**LAVORI PER IL COMPLETAMENTO DELL'INFRASTRUTTURAZIONE
PORTUALE MEDIANTE BANCHINAMENTO E REALIZZAZIONE DELLA
RETROSTANTE COLMATA TRA IL PONTILE PETROLCHIMICO E
COSTA MORENA EST**

PROGETTO DEFINITIVO

ID_VIP 3870 Istruttoria VIA- Richiesta di integrazioni
prot.n.m_ante.DVA.REGISTRO UFFICIALE.I.0017934.01-08-2018

**INT 24 - Coerenza/compatibilità del Progetto con
le Norme Tecniche di Attuazione del Piano
Paesaggistico Territoriale Regionale.**

Figura 1-1. Stralcio PPTR Scenario strategico – Cinque Progetti Territoriali per il Paesaggio della Regione – Elab. 4.2.4 “La valorizzazione e la riqualificazione integrata dei paesaggi costieri”

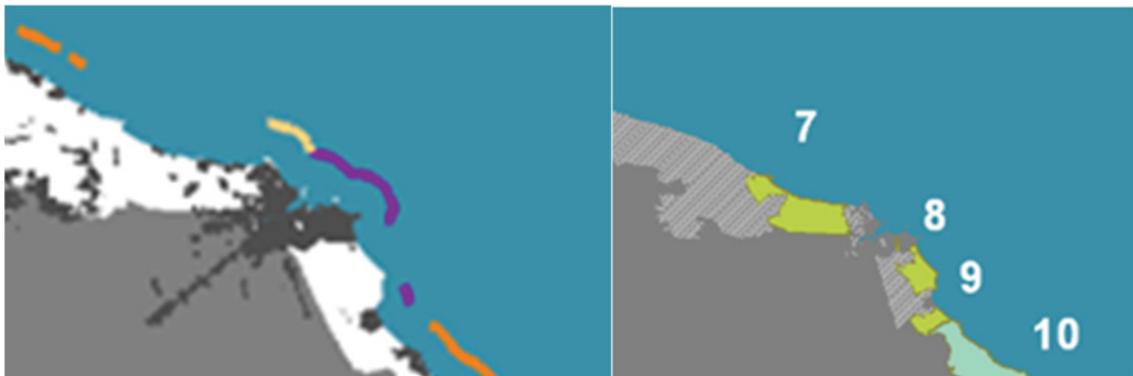
Si precisa che a seguito della connessione della vasca di colmata con la linea di costa, tutelata ai sensi dell'art. 142, co. I lett. a) del D. Lgs. 42/2004, l'autorizzazione dell'intervento comporta in realtà il rilascio dell'autorizzazione paesaggistica di cui all'art. 146 del medesimo decreto legislativo (art. 89, co. I lett. a, delle Norme tecniche di attuazione (NTA) del PPTR e non l'accertamento di compatibilità paesaggistica (come dichiarato a pg. 41 della Relazione paesaggistica), prevista invece per la compatibilità dell'intervento con la strada panoramica delle Pedagne. Si ritiene che la coerenza/compatibilità dell'intervento con le NTA del PPTR debba essere approfondita e verificata con la disciplina prevista dallo stesso piano paesaggistico, con specifico riferimento alle prescrizioni e alle misure di salvaguardia ivi previste. Si ritiene non esaustiva la dichiarazione: "La presente relazione dimostra che l'intervento in oggetto non è in contrasto con le indicazioni del Piano Paesaggistico Territoriale Regionale"(cfr. pg 41 della Relazione Paesaggistica). Si chiede di integrare in tal senso la documentazione progettuale, in particolare la Relazione paesaggistica e il SIA.

Con riferimento alle prescrizioni del PPTR per i territori costieri (art. 45 c. 3 lett.b5 delle NTA) l’intervento di Progetto risulta compatibile con il progetto territoriale di “Valorizzazione e riqualificazione integrata dei paesaggi costieri” di cui all’ elab. 4.2.4. del PPTR, di cui si riporta nel seguito uno stralcio.

L’area di Progetto è, infatti, individuata all’interno della “*piattaforma produttiva-commerciale-direzionale*” e qualificata come “*detrattore costiero*”, pertanto di bassa qualità paesaggistica.

Il progetto non è in contrasto con i caratteri del sistema insediativo costiero individuati dal PPTR. Il paesaggio costiero nel tratto corrispondente all’area di intervento, non presenta caratteri di valenza naturalistica; il paesaggio ad alta valenza naturalistica da valorizzare è individuato dal PPTR a sud dell’area di Progetto, nella “Salina di Punta della Contessa”, esterna all’ambito portuale.
